**Avis délibéré de la mission régionale d'autorité environnementale
relatif au projet de création d'une micro-centrale hydroélectrique
sur le Tauron
présenté par la société TEYSSIER ELEC
sur la commune de Cros-de-Géorand (07)**

Avis n° 2020-ARA-AP-1068

La société TEYSSIER ELEC porte un projet de centrale hydroélectrique visant à exploiter la force motrice de la rivière du Tauron au lieu-dit « Mas de Roux » sur la commune de Cros-de-Géorand (07).

Source : Localisation et description du nouveau projet de la MCHÉ du Mas de Roux et de ses ouvrages annexes p. 20 et 21 de l'EI.

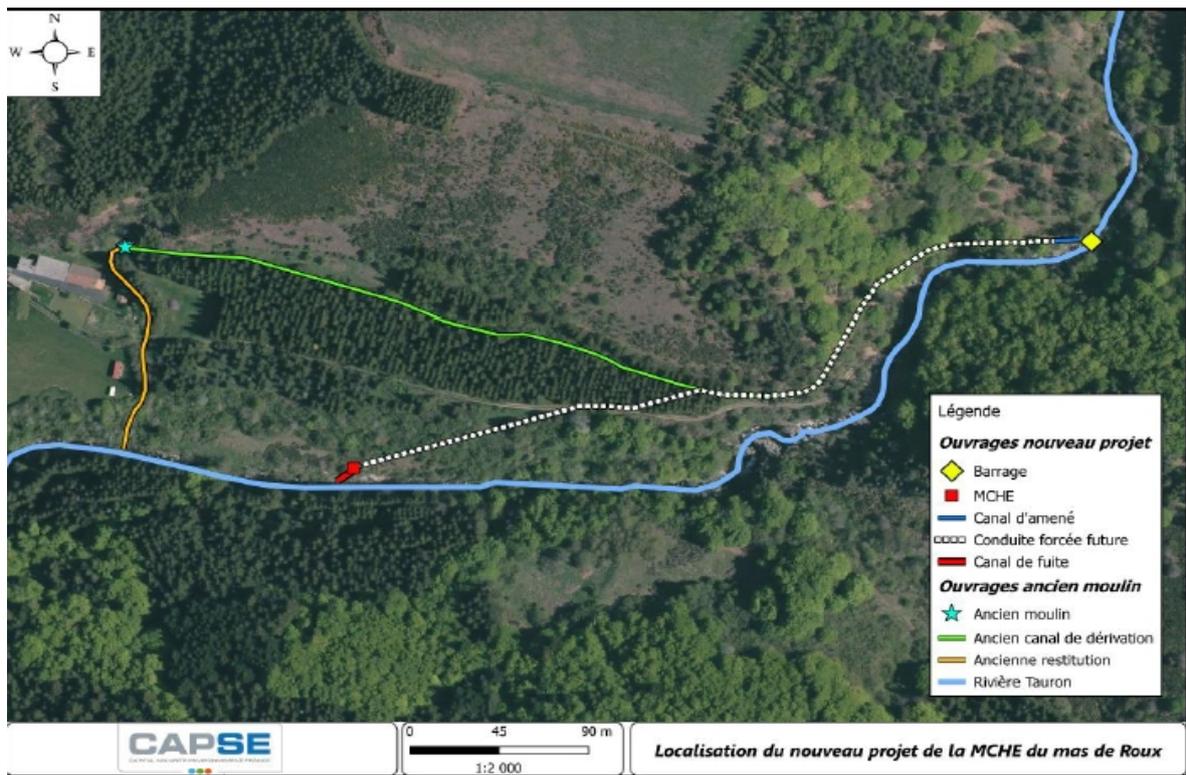
Le projet présenté n'aborde pas la problématique du raccordement au réseau électrique alors que ce raccordement constitue un élément du projet. Il conviendra de compléter le dossier d'étude d'impact sur ce point.

Sur le fond toutefois, plusieurs éléments manquent dans la présente étude d'impact afin d'avoir une vision complète du projet et de ses impacts potentiels : pas de visualisation du futur local technique, raccordement de la centrale sur le réseau ENEDIS non traité, volet paysager très sommaire, niveau d'impact retenu non précisé pour certaines thématiques.
